Załącznik nr 1 do SIWZ – OPZ

Sprawa: **ZP/TM/tp/04/2021**

**Zmiana aranżacji strefy baru i tepidarium w saunach w Kompleksie Termy Maltańskie
w Poznaniu.**

Zamawiający: **Termy Maltańskie Sp. z o.o.**

- montaż wyposażenia:

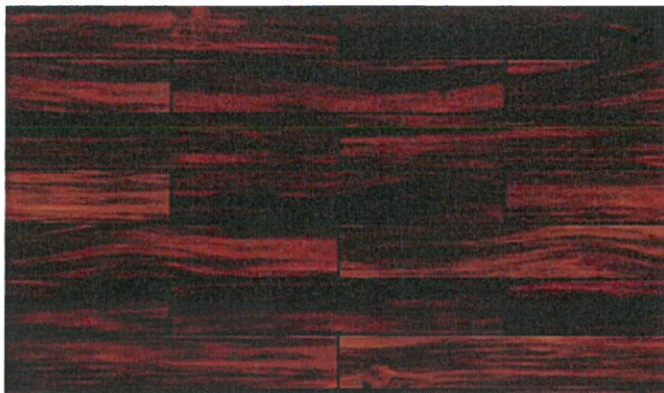
- Zamawiający wymaga zmiany jednej z wytwornic lodu na KOSTKARKĘ DO LODU, REDFOX SS-25 lub równoważną w zakresie wydajności, wymiarów i mocy;
- Zamawiający wymaga zmiany blendera na Blender barmański RIO 250 | 1,25L | 3/4 KM | 20s marki Hamilton Beach lub równoważny w zakresie mocy, minimalnej ilości przygotowania drinków, średniego czasu przygotowania drinków (maksymalnie 30s.)
- Zamawiający wymaga zmiany wyciskarki do cytrusów na Wyciskarka do cytrusów elektryczna | 1/3KM | 1800 obr/min marki Hamilton Beach lub równoważny w zakresie obrotów i mocy
- W zakresie dostawy mikrofalówki – Zamawiający rezygnuje z tego zakresu.
- Pozostałe elementy wyposażenia zgodnie z dokumentacją projektową
